**INSTITUT BELGE DES SERVICES POSTAUX  
ET DES TELECOMMUNICATIONS**

**DÉCISION DU CONSEIL DE L'IBPT  
DU 4 MAI 2010  
CONCERNANT  
L'INTRODUCTION DE LA TECHNOLOGIE  
VDSL2 17MHZ**

# Addendum to BRUO Annex C Technical Specifications regarding VDSL2

Figure 1. Plans de fréquences VDSL2 en Europe (Source: Alcatel Lucent)

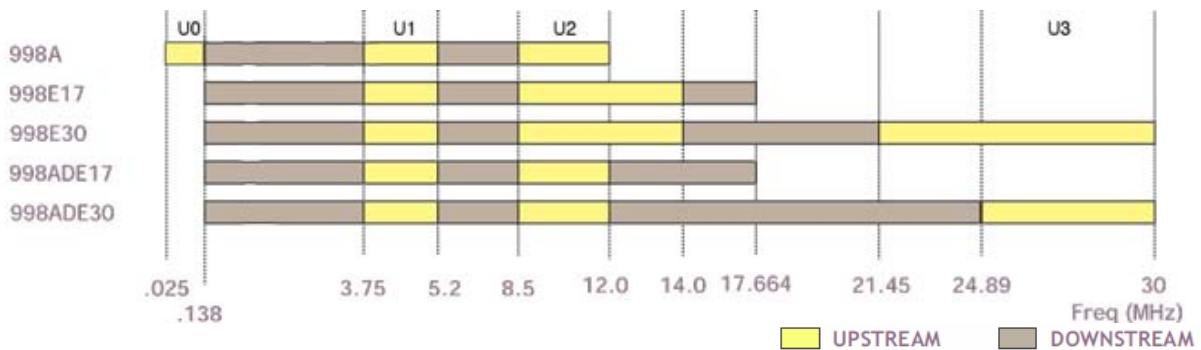
- o Belgacom fait remarquer que l'introduction du plan de fréquences VDSL2 998ADE17 (figure 1) est nécessaire pour obtenir des débits supérieurs pour le chargement et téléchargement via le VDSL2. Ce plan de fréquences spécifie ce qui se passe entre 12 et 17 MHz et ne change rien aux spécifications qui avaient déjà été fixées jusqu'à 10 MHz dans le plan 998 et qui avaient été validées par l'IBPT via la décision du 30 janvier 2008<sup>1</sup>.

- Belgacom s'attend à ce que le plan 998AE17 ait un impact moindre sur les technologies DSL existantes que le plan 998A étant donné que la bande U0<sup>3</sup> est moins utilisée au profit des bandes U1 & U2.

- L'utilisation du plan de fréquences 998 E17 doit être envisagée étant donné que davantage de fréquences y sont réservées aux applications de chargement, ce qui permet d'implémenter plus facilement un profil symétrique.

- L'utilisation du plan de fréquences 998E17 tel que proposé par la Plate-forme est déconseillée par Belgacom étant donné que les meilleures fréquences (juste au-dessus de 12 MHz) y sont attribuées au chargement plutôt qu'au téléchargement, ce qui entraînera une diminution de la couverture des vitesses de téléchargement les plus élevées ainsi que de la position concurrentielle du DSL vis-à-vis du câble.

- Les deux plans de fréquences augmentent la vitesse de téléchargement mais le plan 998E17 doit être préféré car il permet une implémentation plus facile d'un profil symétrique étant donné que les fréquences entre 12 et 14 MHz sont réservées pour le trafic upstream.

- Il ressort de simulations qu'en utilisant 998E17 au lieu de 998ADE17, il y aurait une perte de couverture de l'ordre de 20 à 30% pour les services qui seraient possibles avec le plan de fréquences de 17 MHz. L'utilisation du plan 998E17 permettrait un gain significatif.

- Le plan VDSL2 998ADE17 permet une augmentation du débit de téléchargement possible étant donné que davantage de fréquences sont mises à la disposition pour le téléchargement.

- Le plan VDSL2 998ADE17 permet une vitesse de téléchargement supérieure à et une couverture plus élevée que le plan 998 E17 étant donné que pour 998ADE17, les meilleures fréquences (juste au-dessus de 12 MHz) sont attribuées au téléchargement.

le Conseil de l'IBPT est d'accord pour autoriser l'utilisation de la technologie VDSL2 sur la base du plan 998ADE17.

Figure 2: Câblage interne chez l'utilisateur final (Source: Belgacom)

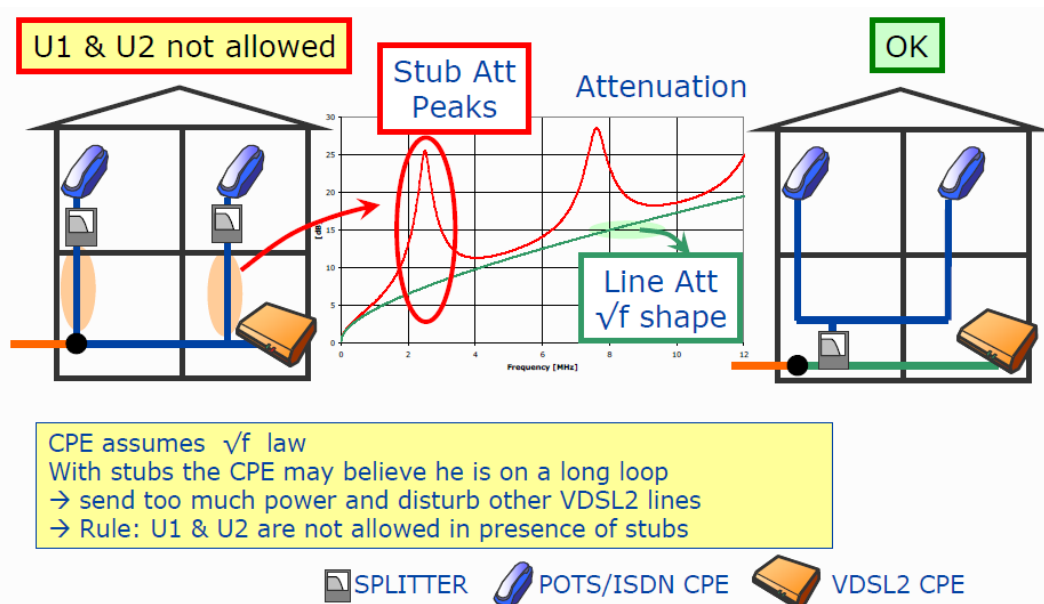
- L'utilisation d'un master filter est remise en question par les OLO étant donné que dans certains autres pays, un distributed filter est utilisé avec succès sans que cela n'engendre des interférences supplémentaires.

- Les opérateurs demandent des preuves qu'il n'y a pas d'impact sur l'ADSL2+.
  - L'impact de l'utilisation d'un master filter devrait être examiné et l'obligation qui s'y rapporte devrait être remise en question.

- Un splitter distribué ne donne pas un chemin unique, par conséquent le nombre de perturbations et les instabilités que cela engendre augmenteront. Il y a en outre de fortes chances pour que le mécanisme UPBO ne fonctionne pas correctement étant donné que les pics dans le spectre provoqués par les splitters donnent au modem l'impression qu'il se trouve sur une longue ligne. Pour compenser ces pertes, il va émettre plus de puissance étant donné que le modem peut avoir l'impression qu'il se trouve sur une longue ligne et émettra donc avec plus de puissance alors que sur une courte distance, il doit justement limiter la puissance pour ne pas perturber les services

ADSL, ADSL2+ et VDSL2 existants. Belgacom renvoie à la figure ci-dessous de la réunion du Taskgroup Spectrum Management du 12 décembre 2007.

- L'utilisation d'un master splitter et la nécessité d'un direct pad ont été clairement expliquées lors de la réunion du 12 novembre 2007 concernant le spectre et validés par l'IBPT. Belgacom ne voit pas pourquoi ces règles font l'objet d'une discussion suite à l'introduction d'un nouveau plan de fréquences.
